# お知らせ

シトロエン C3 AIRCROSS において、仕様の変更などにより、取扱説明書の本文の記載と異なる部分がありますので、以下のように追記させていただきます。

## ○ヘッドランプについて（第6章 6-7ページ「ヘッドランプ」）

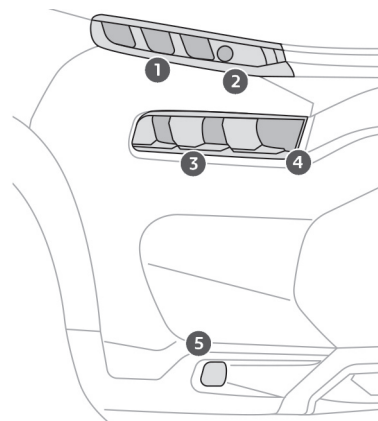
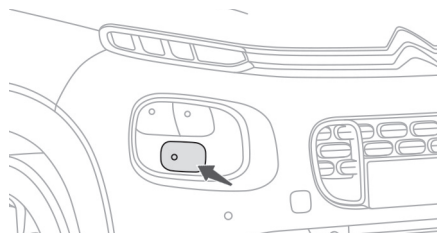
ヘッドランプの仕様が変更されました。

変更前

- ①：デイトタイムランニングランプ／ポジションランプ（LED）
- ②：方向指示器（PY21 W）
- ③：ロービームヘッドランプ（H7）
- ④：ハイビームヘッドランプ（H7）
- ⑤：フロントフォグランプ（H8）

変更後

- ①：デイトタイムランニングランプ／ポジションランプ（LED）
- ②：方向指示器（PY21 W）
- ③：ロービームヘッドランプ（LED）
- ④：ハイビームヘッドランプ（LED）
- ⑤：フロントフォグランプ（LED）
